標 題 フロントアクスルハブのベアリングインナーレースの取りはずし方法変更

アクスルハブからベアリングインナーレース（アウター側）を取りはずす要領を変更しましたのでお知らせします。

ベアリングインナーレース取りはずし

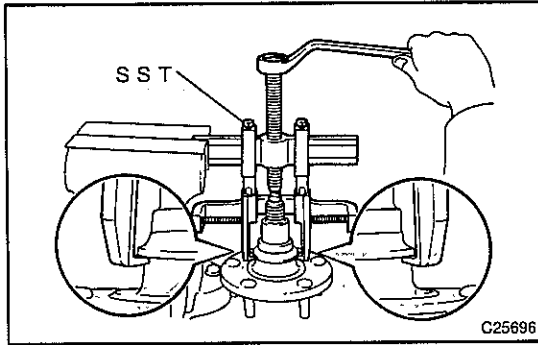
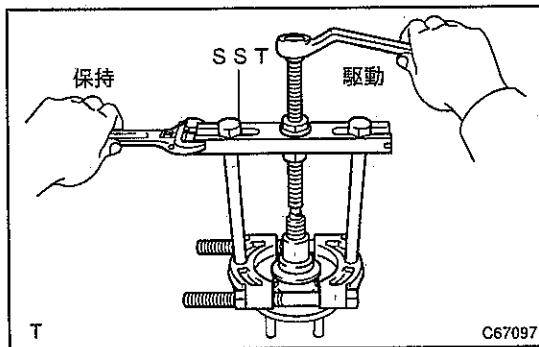
訂正前)

- (a) SSTを使用して、ベアリングインナーレース（アウター側）をアクスルハブから取りはずす。

SST 09950-40011 (09951-04020, 09952-04010, 09953-04020, 09954-04010), 09955-04051 (09957-04010, 09958-04011, 09955-04061)

- アクスルハブを落下させない。
- SSTのセンターボルト（09953-04020）のねじ部、および先端部に油脂類を塗布して使用する。

訂正後)

93年以前の車種も含めて、取りはずし方法を下記に統一します。

- (a) SSTを使用して、ベアリングインナーレース（アウター側）をアクスルハブから取りはずす。

SST 09950-00020, 09950-00030

- アクスルハブを傷つけない。
- SSTのセンターボルトのねじ部、および先端部に油脂類を塗布して使用する。
